概要

この品質アラートは、Spartan-3™ FPGAにおけるコンフィギュレーション ビットストリームのアップデートについてお知らせするものです。 [ザイリンクス ISE 6.3i サービス パック 1 またはそれ以降](#) にリリースされたソフトウェアを使用して、XC3S50、XC3S1000、XC3S1500、XC3S2000、XC3S4000、および XC3S5000 FPGA のコンフィギュレーション ビットストリームをアップデートして下さい。

変更内容

図 1：Spartan-3 パッケージ マークの例

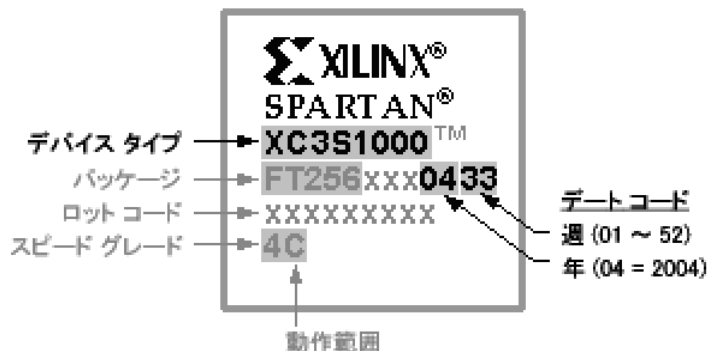
図 1 に、Spartan-3 FPGA のトップ マークの例を示します。デバイス タイプおよびデート コードなどのハイライトされた部分から、該当デバイスを識別してください。

図 2：Spartan-3 のビットストリーム アップデートの判断図

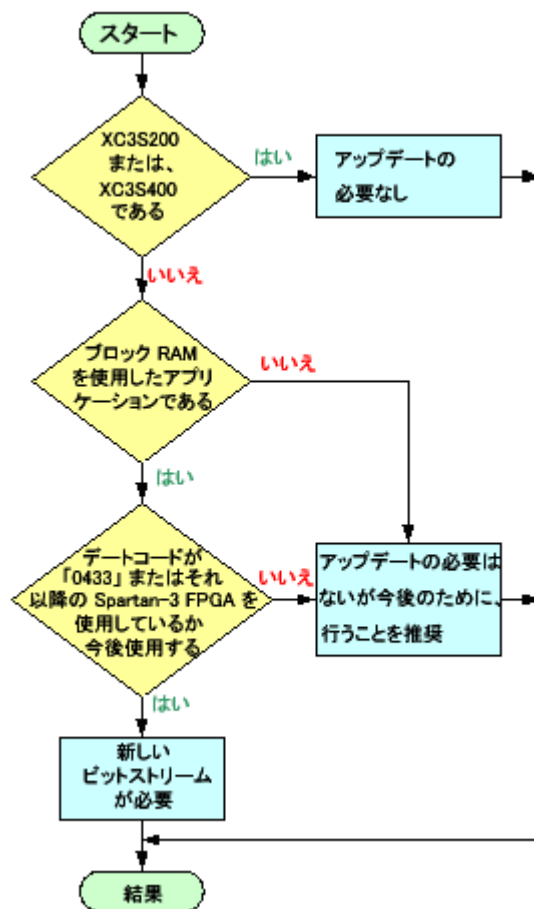
ただし、すべてのアプリケーションにおいて、このアップデートが必ず必要というわけではありません。図 2 に、ビットストリームのアップデートが必要な Spartan-3 FPGA デバイスを判断する方法を示します。XC3S200 および XC3S400 FPGA の場合、アップデートは必要ありません。また、ブロック RAM を使用しない FPGA アプリケーションの場合も、アップデートは必要ありませんが、今後の一貫性を持たすためにアップデートを行うことを推奨致します。XC3S200 または XC3S400 以外の FPGA デバイスで、デート コードが「0433」以前の場合、アップデートする必要はありませんが、ザイリンクスではアップデートすることを推奨致します。

XC3S50、XC3S1000、XC3S1500、XC3S2000、XC3S4000、および XC3S5000 FPGA デバイスで、ブロック RAM を使用し、デート コードが「0433」またはそれ以降の場合は、ビットストリームのアップデートが必ず必要になります。
